项目名称  
PROJECT 学校国际学术交流中心图纸变更

专业  
DISCIPLINE 建筑

施工图变更（修改）通知单  
NOTIFICATION OF DRAWINGS MODIFICATION

编号 NO.: ZX26107

四层平面图 1:100  
本层面积: 26001<sup>2</sup>

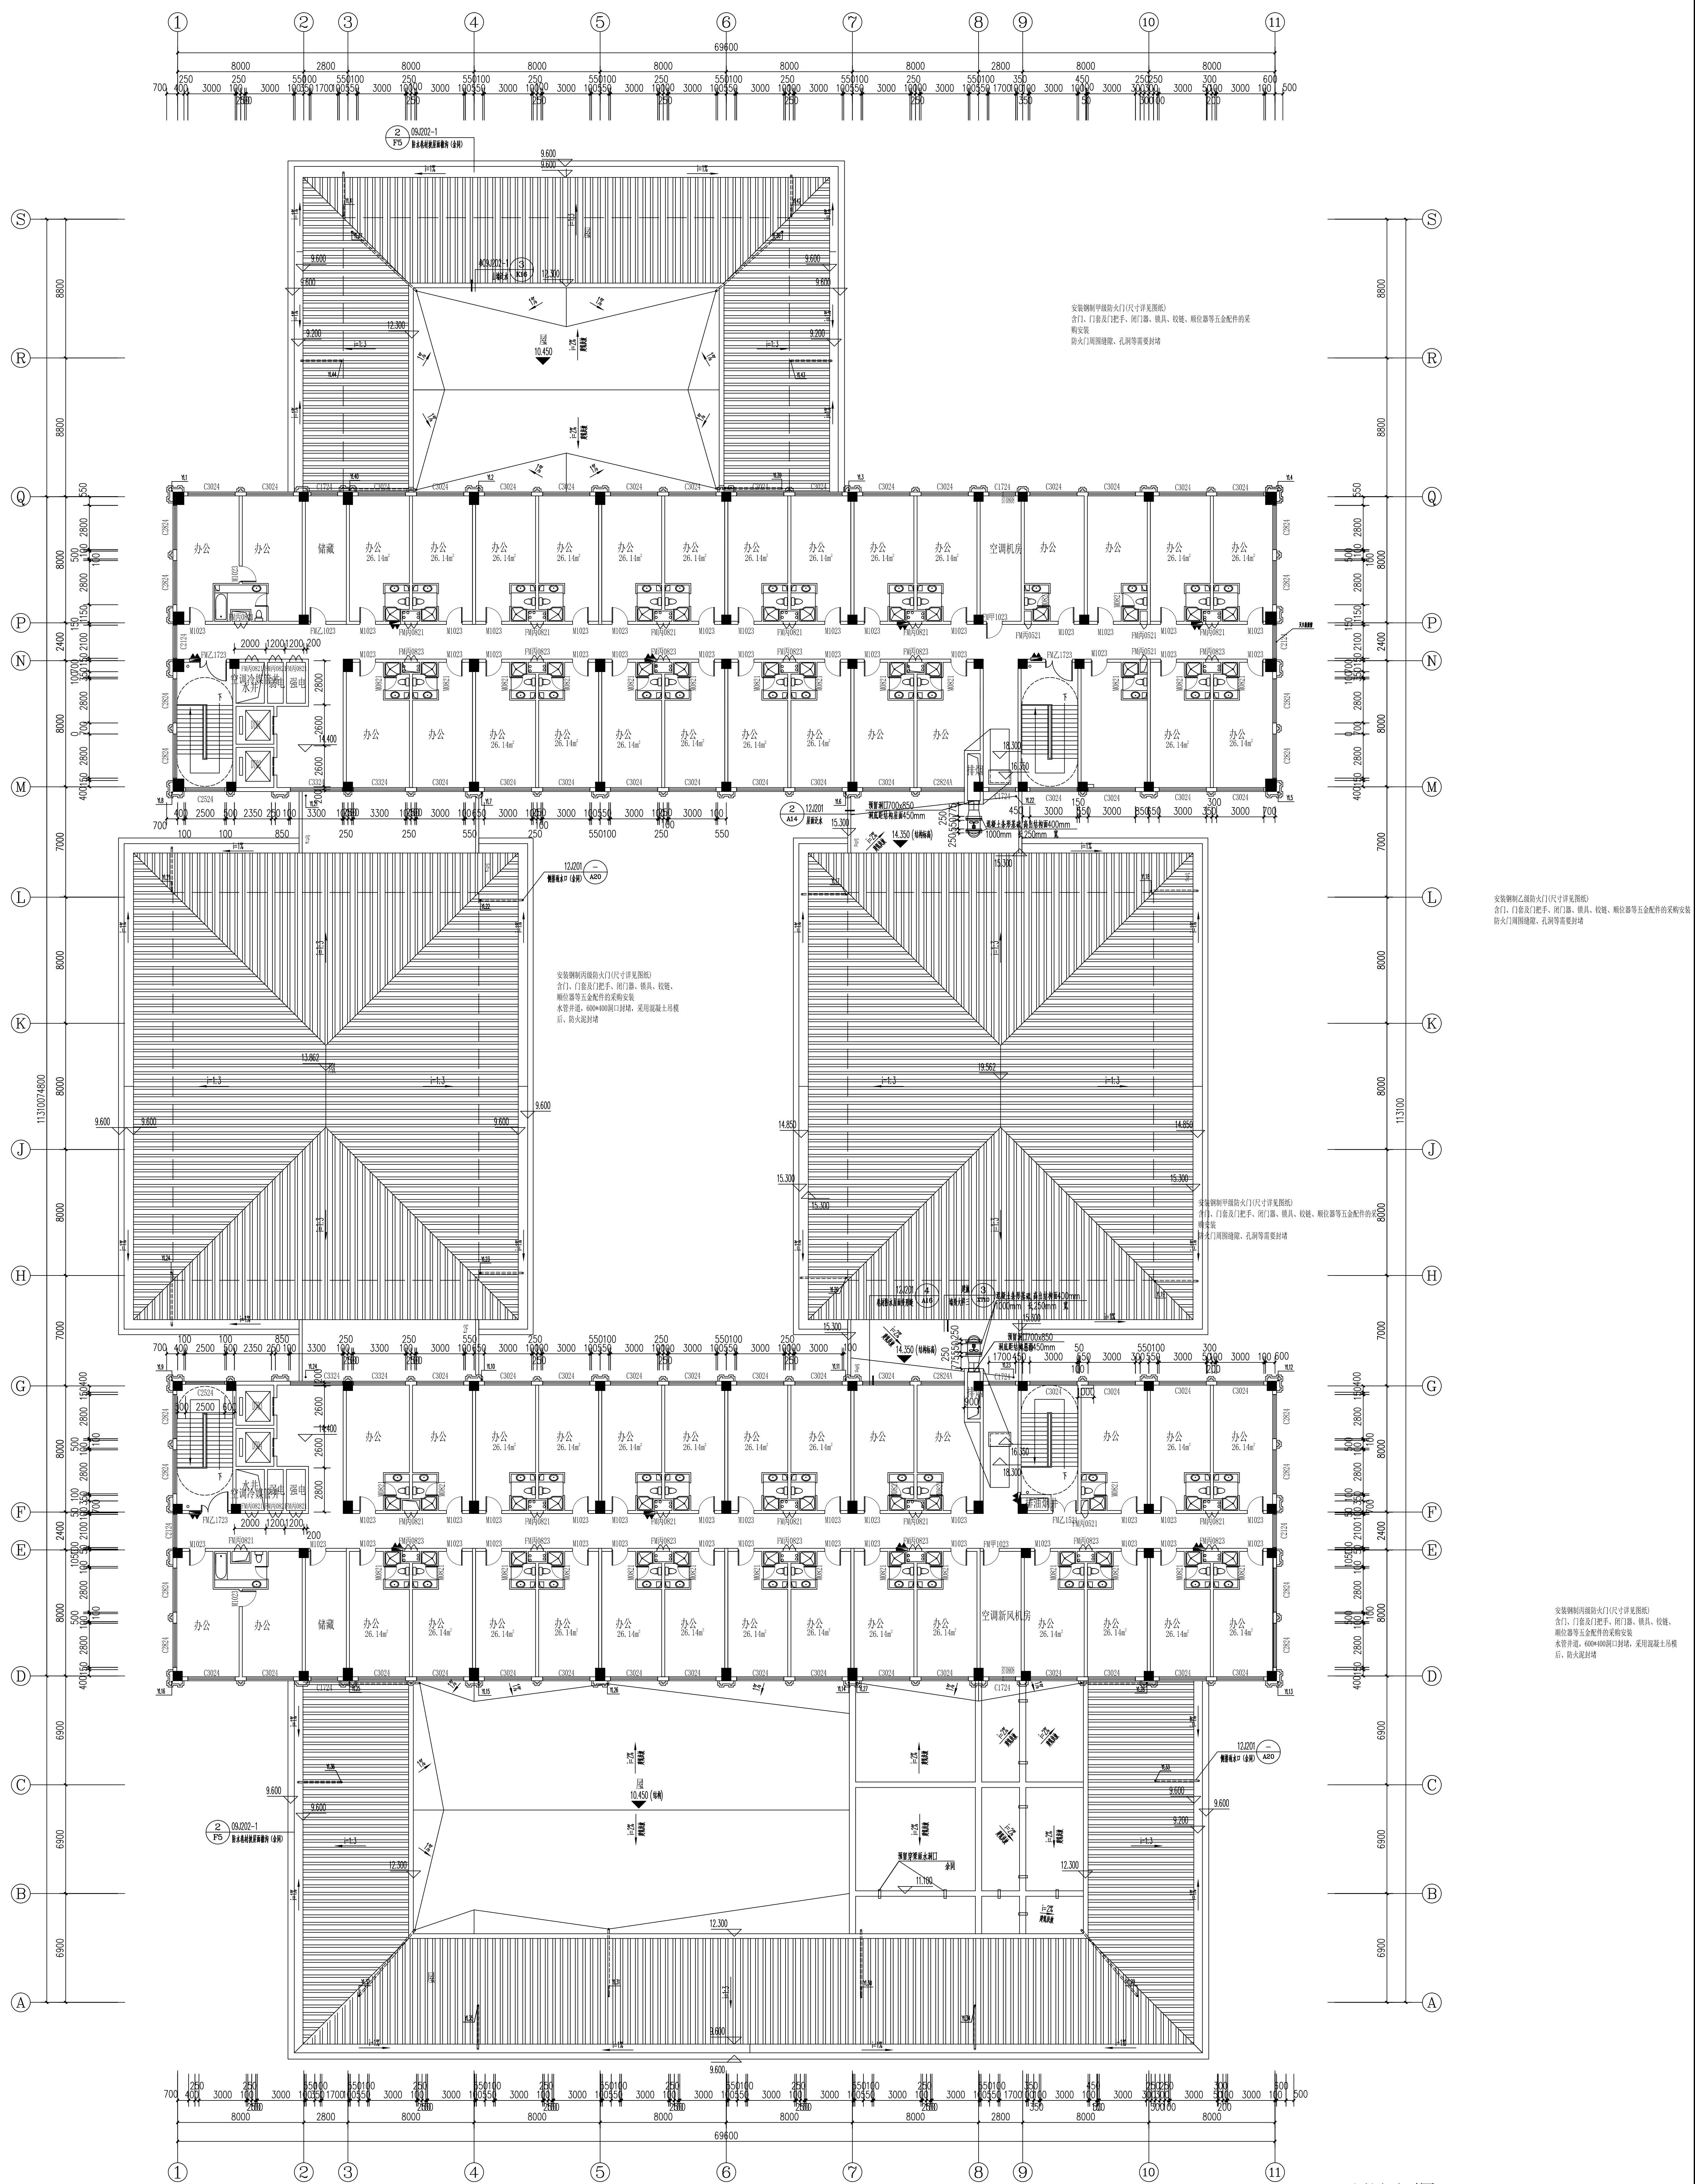
- 二层平面学员大餐厅与主楼交接处，外窗C2524、C0845、C3024 改为乙级防火窗，详见图纸云线处；
- 一层二层厨房原燃气加热厨房变更为电器加热厨房；
- 三层到四层原使用功能为宿舍，现调整为办公。

图纸云线标注为现场不符合消防要求，需要整改的地方。问题1. 现场各防火门以及个防火窗均未安装。问题2. 消防控制室静电地板未安装；整改要求：按图纸现场恢复。
